RESPUESTA A SOLICITUD DE ACLARACION COMITÉ TÉCNICO MUNICIPAL DE PATRIMONIO
BIENES DE INTERES CULTURAL

PRESENTACION
RESTAURACION , LIBERACION , ADECUACION FUNCIONAL Y AMPLIACION
SALONES CLUB CAMPESTRE DE CALI

AI-4645 -2017

Asunto: Respuesta Radicado 20174148020003461 de 2017-05-26

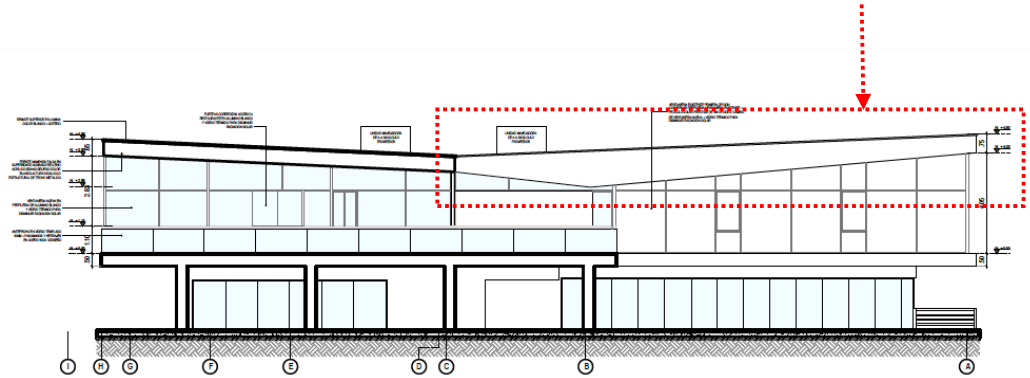
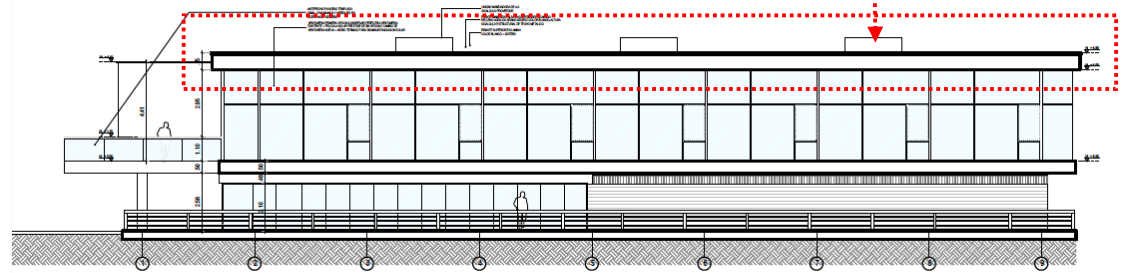
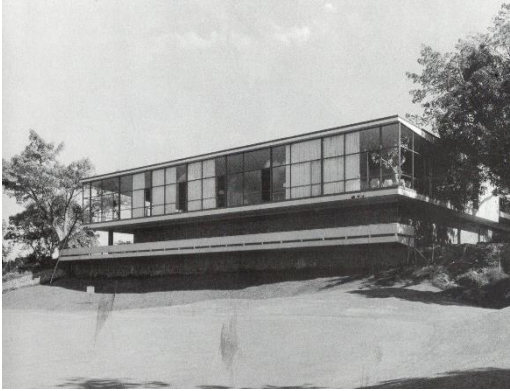
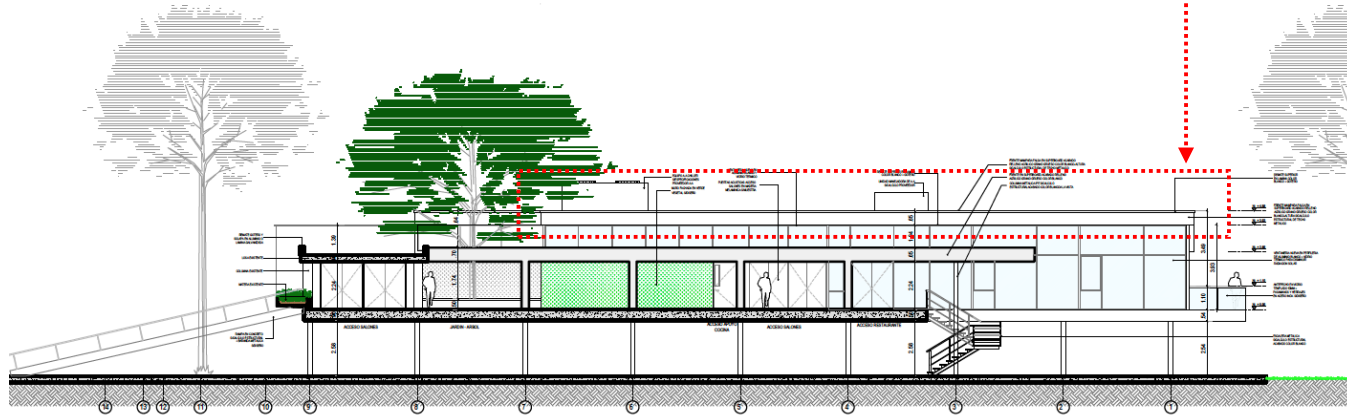
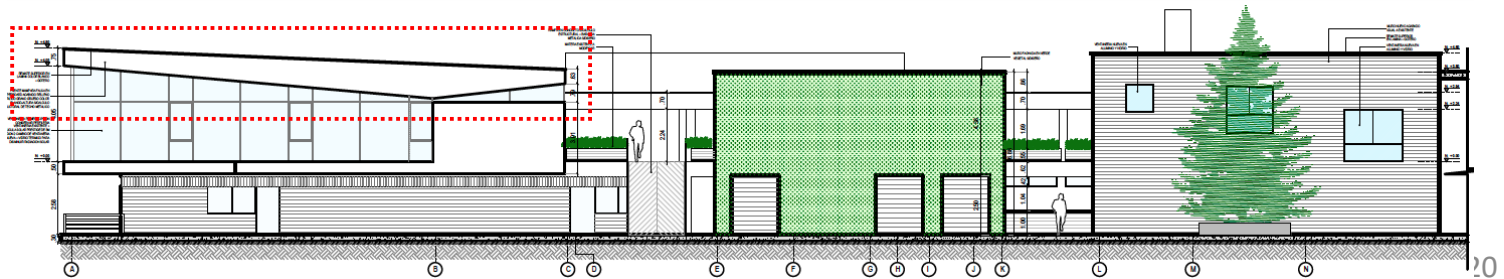
Respecto a la intervención, llamada por la propuesta, como de "Restauración", esta debe ser lo más rigurosa en devolverle al bien sus valores patrimoniales. En este sentido y a manera de ejemplo, se observa que no se tiene en cuenta la proporción del borde externo del voladizo del "salón", al resultar más alto que el original.

Respecto a la intervención, llamada por la propuesta, como de "Restauración", esta debe ser lo más rigurosa en devolverle al bien sus valores patrimoniales. En este sentido y a manera de ejemplo, se observa que no se tiene en cuenta la proporción del borde externo del voladizo del "salón", al resultar más alto que el original.

Respecto a la intervención, llamada por la propuesta, como de "Restauración", esta debe ser lo más rigurosa en devolverle al bien sus valores patrimoniales. En este sentido y a manera de ejemplo, se observa que no se tiene en cuenta la proporción del borde externo del voladizo del "salón", al resultar más alto que el original.

Se proporciono el borde externo del voladizo del salón a una dimensión H= .75 aprox similar al volumen original

Se proporciono el borde externo del voladizo del salón a una dimensión $H = .75$ aprox similar al volumen original

Se proporciono el borde externo del voladizo del salón a una dimensión similar al volumen original

Se proporciono el borde externo del voladizo del salón a una dimensión similar al volumen original

3. Liberacion : “ liberacion de la columna en “V” de amueblamientos...”

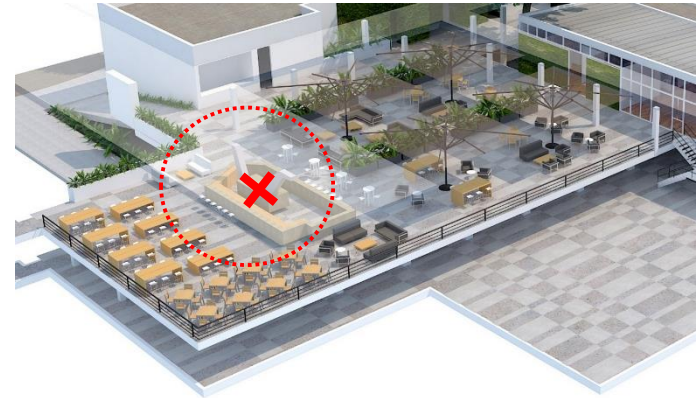
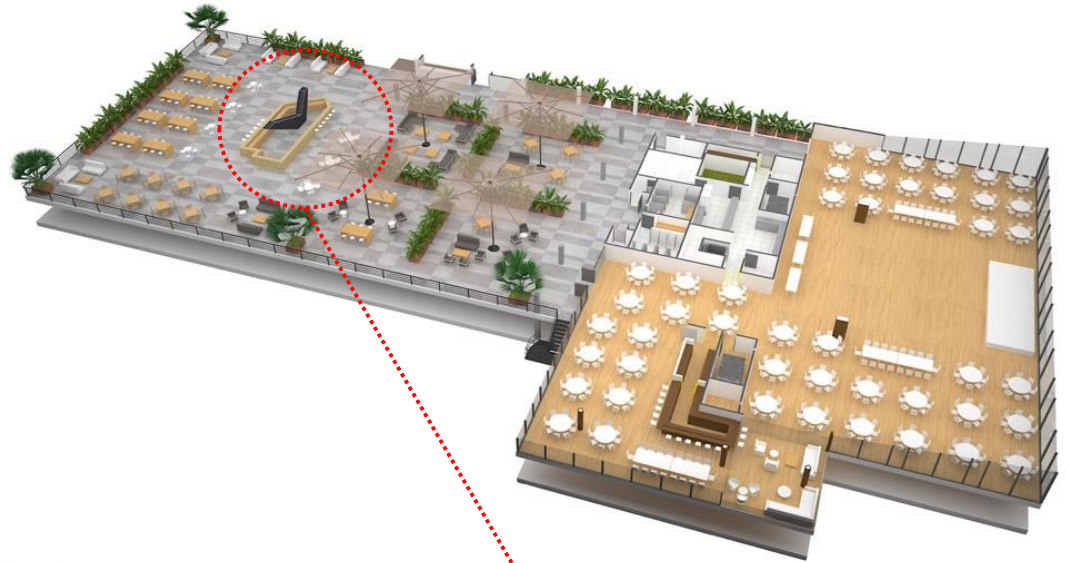
Respecto a la intervención, llamada por la propuesta, como de "Liberación", esta debe ser lo más rigurosa en devolverle al bien sus valores patrimoniales. En este sentido, es muy importante que las columnas en "V" que soportan las losas de acceso al edificio sean liberadas de amueblamientos, enchapes, etc., cosa que no se cumple en la propuesta presentada en la columna que aparece en la terraza.

Se liberan las columnas en "V" que soportan las losas de acceso al edificio de todo tipo de amueblamientos y enchapes

Se liberan las columnas en "V" que soportan las losas de acceso al edificio de todo tipo de amueblamientos y enchapes

Las columnas en "V" que soportan las losas de acceso al edificio están liberadas de todo tipo de amueblamiento y su enchape de cristanac fue recuperado el Original de los años 50

Recomendaciones

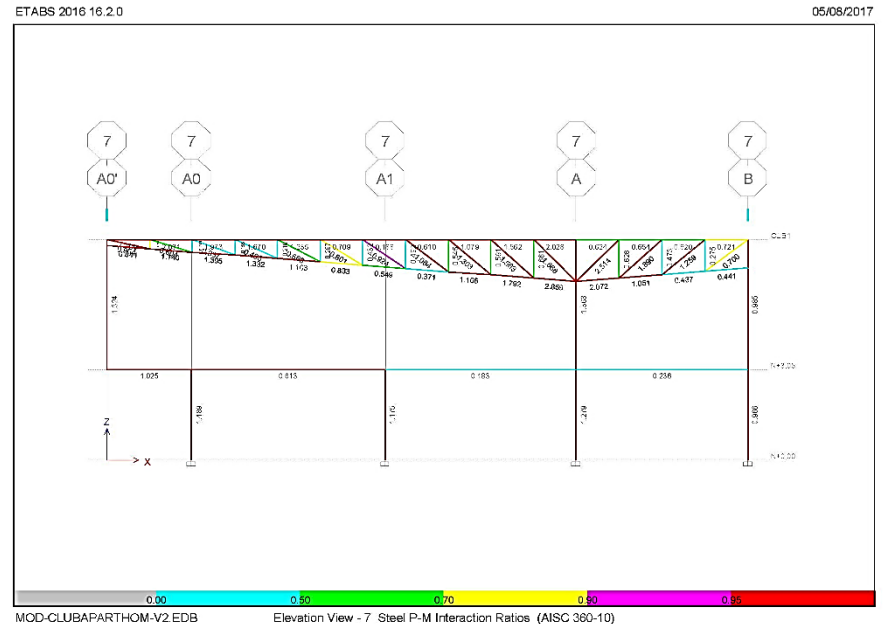
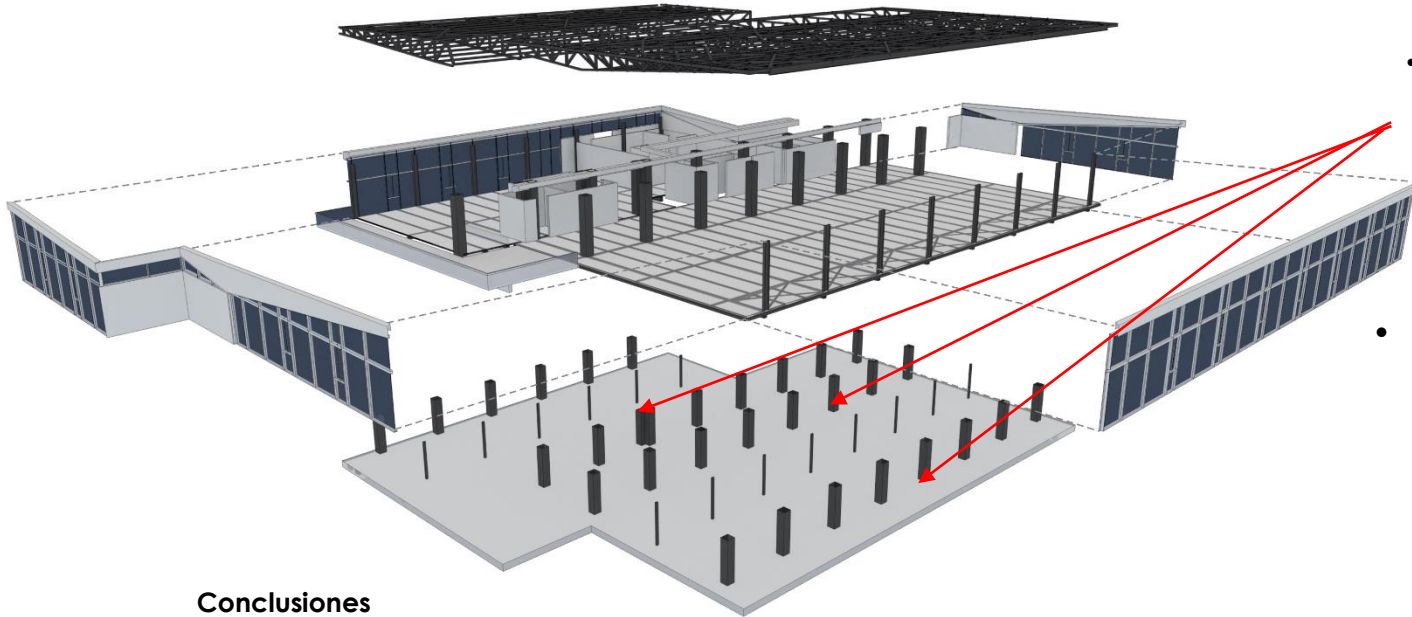
Pese a estar en la fase de anteproyecto, la propuesta debe incluir de manera clara y precisa la intervención de "Reforzamiento Estructural". Si no hay esta claridad, posteriormente podrían obligarse ajustes al proyecto arquitectónico que pueden desvirtuar el tratamiento de Conservación Integral que se debe dar al bien.

- El edificio analizado y según su conformación actual no cumple con los valores de las derivas permisibles, por lo tanto hay necesidad de aumentar la rigidez de la edificación en los dos sentidos; anexamos una propuesta la obtener esta condición de rigidez necesaria.
- En el caso de las columnas también es necesario reforzarlas y encontramos como punto crítico la falta de continuidad de las columnas en el eje A0; las columnas del primer piso terminan en la losa y nacen otras en el extremo del voladizo para soportar la cubierta; lo podemos ver en el gráfico

- Consideramos muy importante el reforzar la estructura con el método propuesto ya que en primer lugar y lo más importante se le da seguridad a los ocupantes y también se protege la inversión prevista.
- El tipo de losa existente ya no se usa debido al exceso de trabajo en poder construirla; las dimensiones aumentadas de las columnas ayudarán a controlar y mejorar el desempeño.
- Para anotar como elemento favorable podemos decir que el suelo de la zona donde está el edificio y por delante de información de suelos es de buena calidad
- Es de anotar que la razón de este estudio es buscar una manera técnica de actualizar y hacer segura la ocupación de las edificaciones, cualquiera que fuera su uso.
- La parte nueva construida a fines de los años 90, y adosada al edificio del Lago no se verá afectada por el reforzamiento estructural.

- Reforzar todas las columnas para aumentar la rigidez de la edificación.
- Proponemos encamisarlas con camisa metálica las más esforzadas y con adición de platinas las que no lo están en un nivel menor de esfuerzos.
- Es de anotar y como se dijo previamente y como se pudo comprobar en el trabajo de localización del refuerzo, las columnas carecen de adecuadas dimensiones, debido a que la estructura fue diseñada en una época en que solamente se diseñaba para cargas verticales, por lo tanto el sistema construido se debe rehacer en sus apoyos principales.
- Con estas modificaciones la estructura estará consolidada para enfrentar los eventos sísmicos de una manera adecuada.

VISTA GENERAL AXONOMETRICA
REFORZAMIENTO ESTRUCTURAL

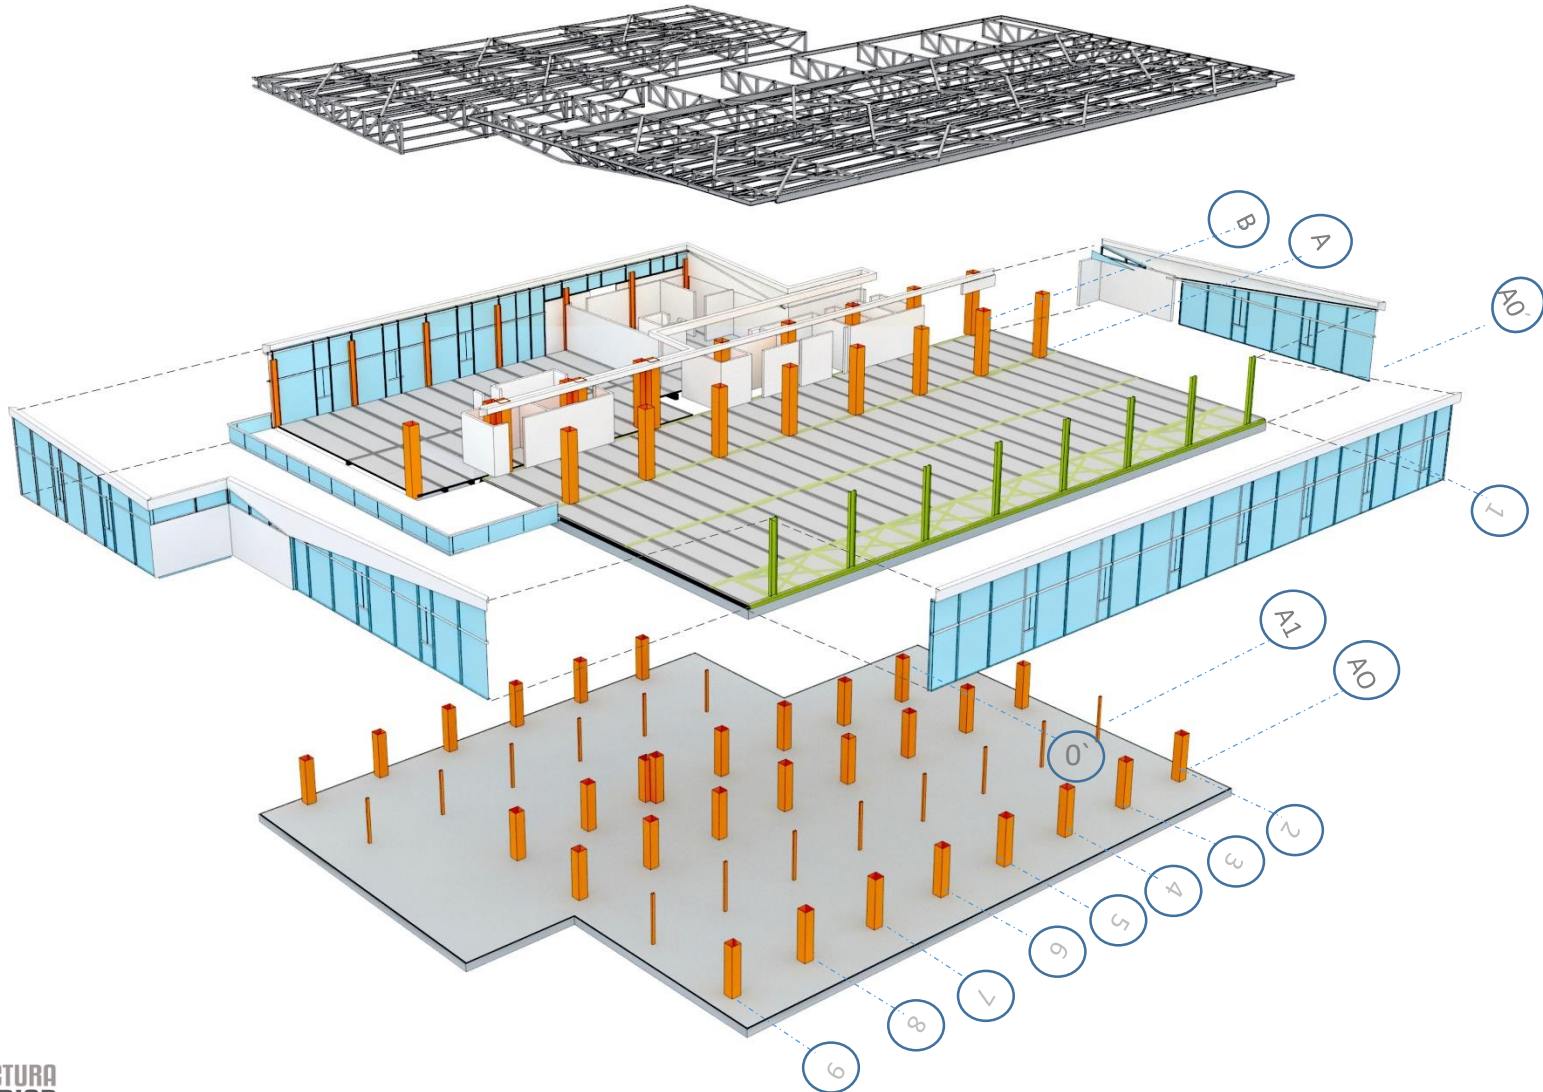
Pese a estar en la fase de anteproyecto, la propuesta debe incluir de manera clara y precisa la intervención de "Reforzamiento Estructural". Si no hay esta claridad, posteriormente podrían obligarse ajustes al proyecto arquitectónico que pueden desvirtuar el tratamiento de Conservación Integral que se debe dar al bien.

ESQUEMA 3D LOSA

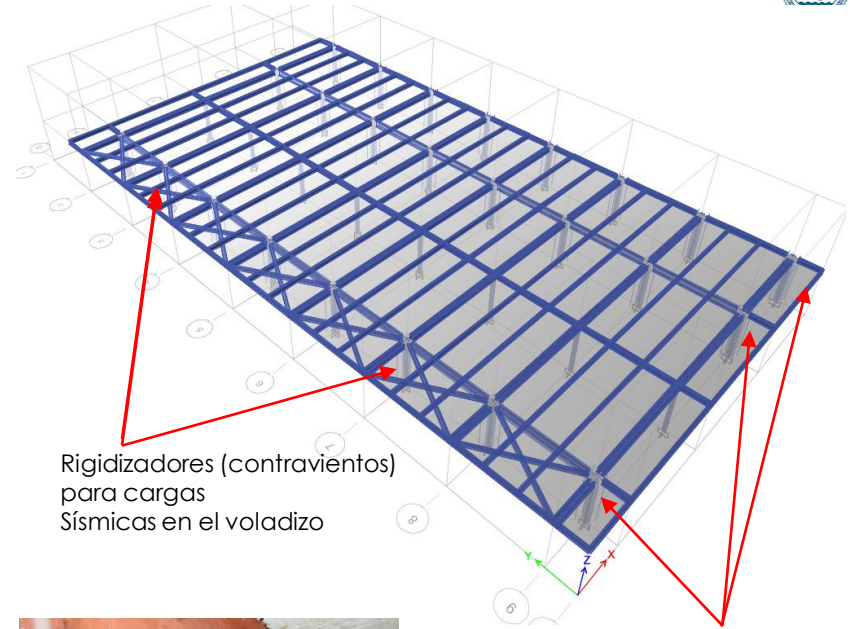
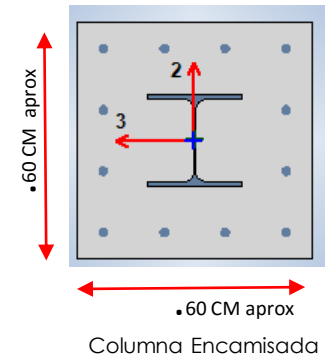
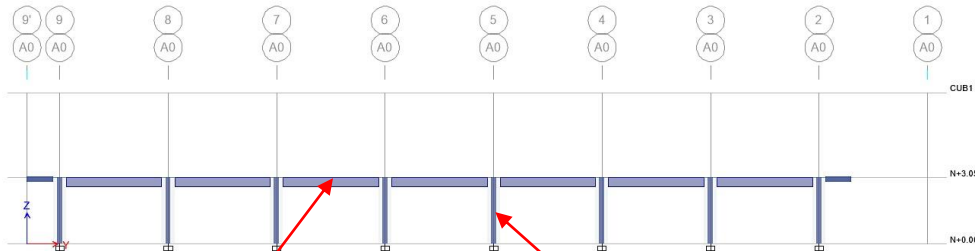
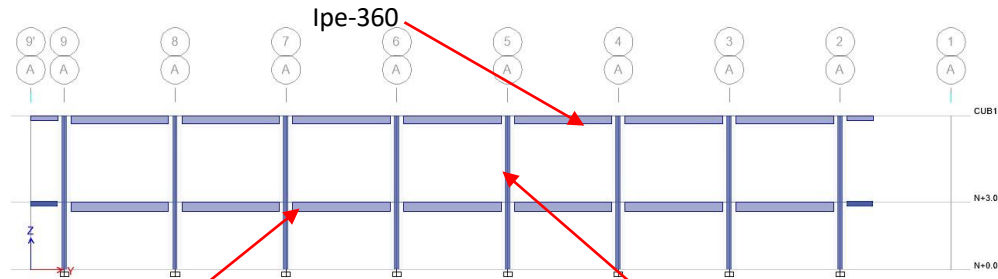
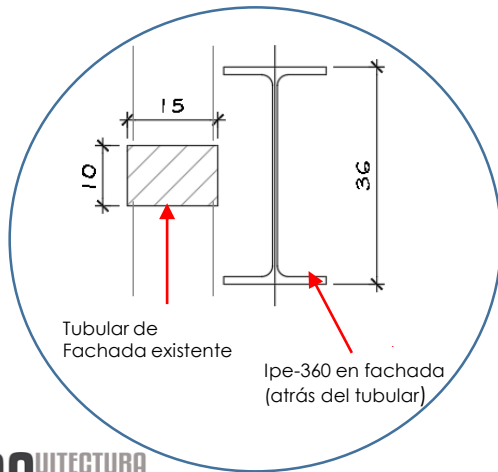
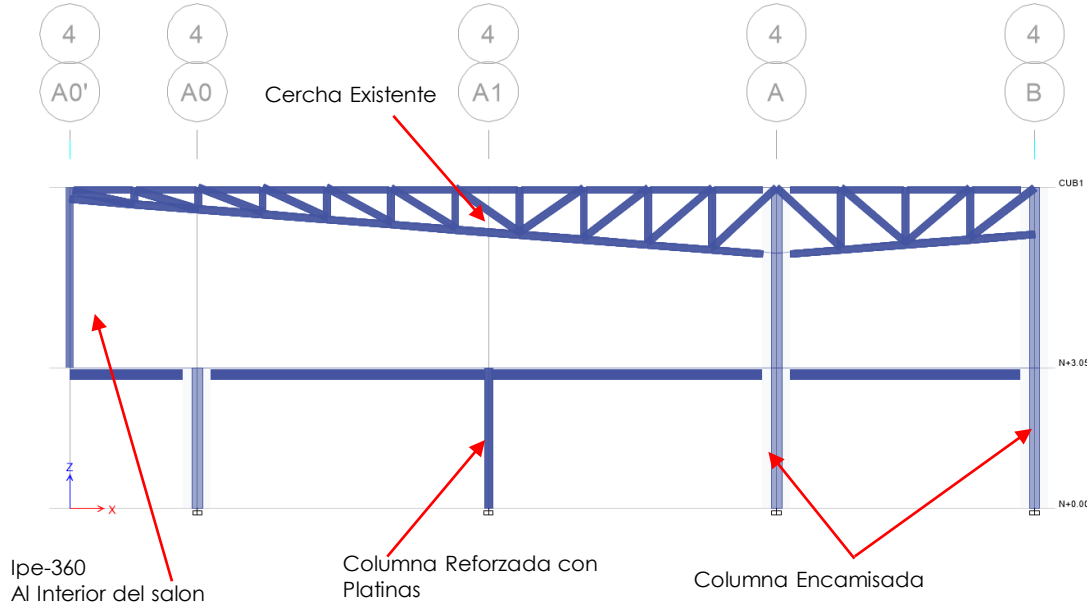
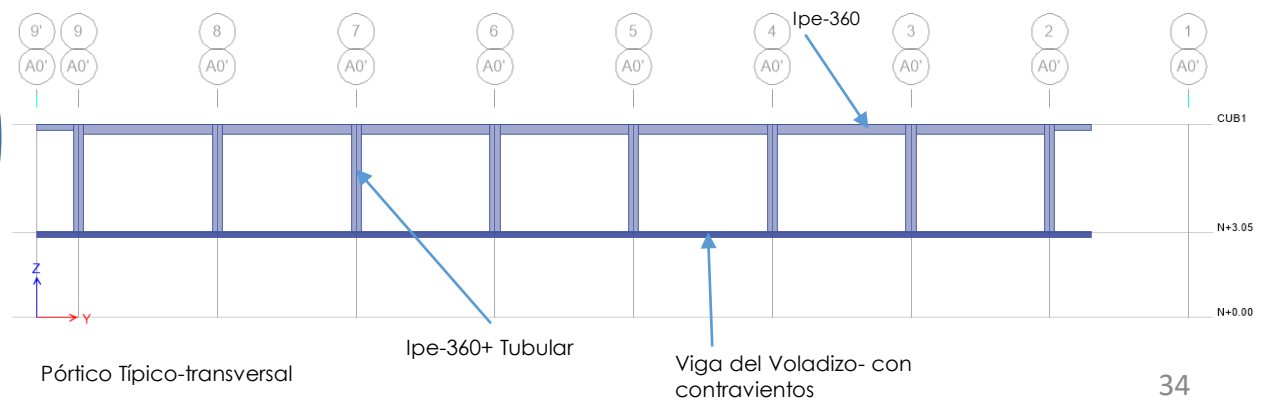
Pese a estar en la fase de anteproyecto, la propuesta debe incluir de manera clara y precisa la intervención de "Reforzamiento Estructural". Si no hay esta claridad, posteriormente podrían obligarse ajustes al proyecto arquitectónico que pueden desvirtuar el tratamiento de Conservación Integral que se debe dar al bien.

Rigidizadores (contravientos) para cargas Sísmicas en el voladizo

Pórtico Reforzado: Columnas encamisadas Vigas Ipe-400
